Actualización kit de montaje depósitos BQ (625x680)

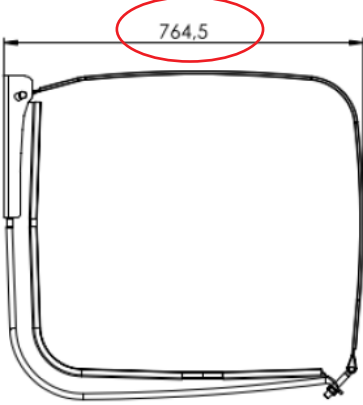
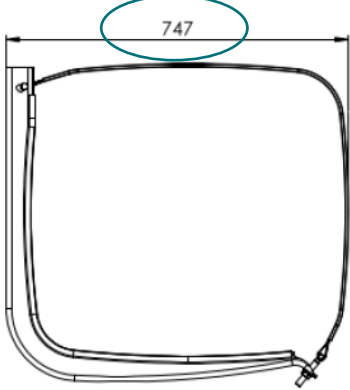
Con el objetivo de mejorar constantemente la calidad de nuestros productos y adaptarlos al equipamiento técnico de las gamas de vehículos industriales actuales, le informamos de que los kits de montaje de depósitos gama BQ se ha actualizado con la introducción de un nuevo soporte específicamente diseñado. Las características técnicas de esta nueva versión pueden cumplir todos los requisitos en el mercado, sustituyendo todas las versiones existentes por una única propuesta.

La referencia del kit de montaje permanece inalterada tal y como en el catálogo, y el kit de depósitos 135I 135903BQLX2 va a ser substituido por la versión estandar ref. 135903BQLX0. Después este cambio se han introducido nuevas referencias para los recambios como en la ficha siguiente:

ANTERIORMENTE	PROXIMAMENTE
<p>538205BQLG4 x2</p>  <p>Refuerzo externo soldado</p> <p>135903BQLX0</p>	<p>538205BQLGD x2</p>  <p>Refuerzo interior 53800404397 x2</p> <p>rebaje izquierda</p> <p>rebaje derecha</p> <p>135903BQLX0</p>
<p>538205BQLG8</p>  <p>rebaje izquierda</p> <p>Refuerzo externo soldado</p> <p>135903BQLX2 (135 lt)</p> <p>538205BQLG9</p>  <p>Refuerzo externo soldado</p> <p>rebaje derecha</p>

ANTERIORMENTE	PROXIMAMENTE
	<p>El nuevo taladro universal nos a permitido integrar en un único soporte los taladros para los nuevos chasis, para poder utilizar un kit de montaje para todas las aplicaciones, evitando soportes especiales o una intervención sobre el chasis.</p>  <p>Taladro universal</p>
	<p>La nueva forma del soporte nos ha permitido reducir la profundidad del conjunto soporte + depósito de 17,5 mm, convirtiéndolo en una solución extremadamente flexible, ideal para una instalación rápida también en vehículos con carenados laterales.</p>
